Ortsgemeinde Singhofen

Bebauungsplan „Am Steinkopf“

W Ü R D I G U N G

der Anregungen geäußert während der Beteiligung der Behörden und sonstigen Träger öffentlicher Belange gemäß § 4 (2) BauGB
und gleichzeitigem Offenlegungsverfahren gemäß § 3 (2) BauGB

Abb.: Screenshot der Eintragung im KSP

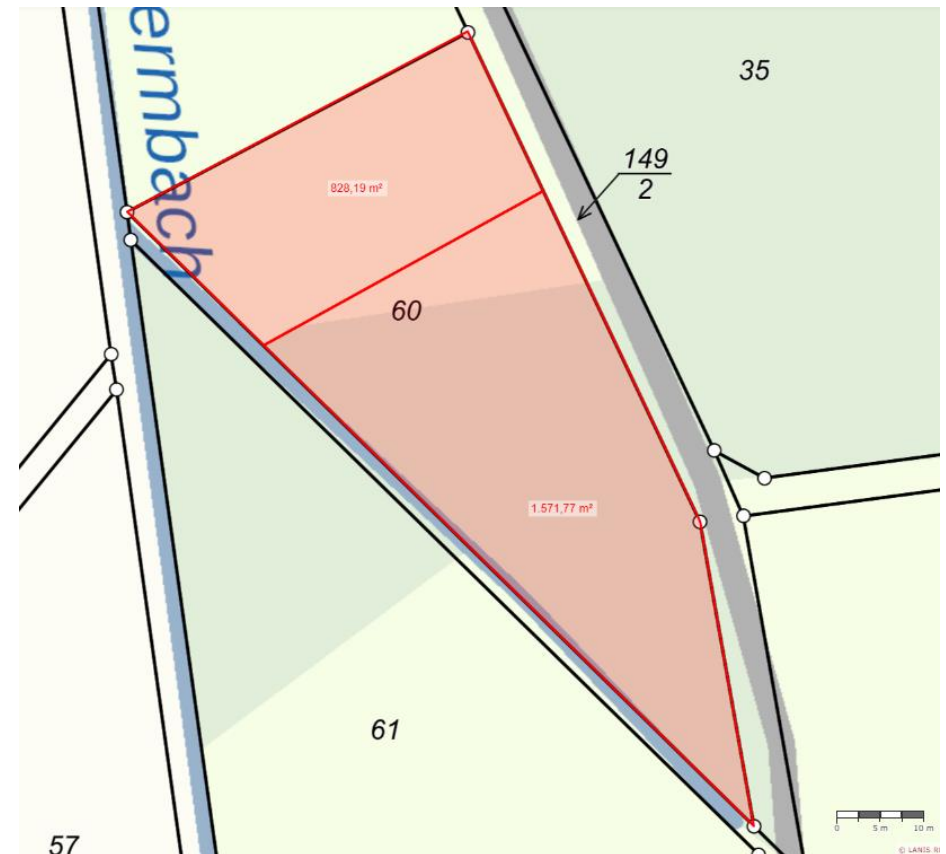
Auf dem angestrebten Ökokonto Gmk. Singhofen, Flur 7, Flstk. 60 stehen nach unseren Informationen noch 829 m² zur Verfügung und nicht, wie in der Begründung (S. 48) dargestellt, 898 m². Diesbezüglich bitten wir um Anpassung. Die Ausgangs- und Zielzustände des Ökokontos, die in der Begründung dargestellt werden, entsprechen nicht denen im KSP. Im KSP wird der Ausgangszustand als Fichtenwald (AJ) dargestellt, während in der Begründung

Die Anregungen zum derzeit noch verfügbaren Kompensationsüberschuss des Ökokontos der Flur 7, Flurstück 60 werden zur Kenntnis genommen.

Laut Eintragung im KSP-Portal stehen 828 m² der Fläche zur Verfügung (siehe nachfolgende Abbildung).
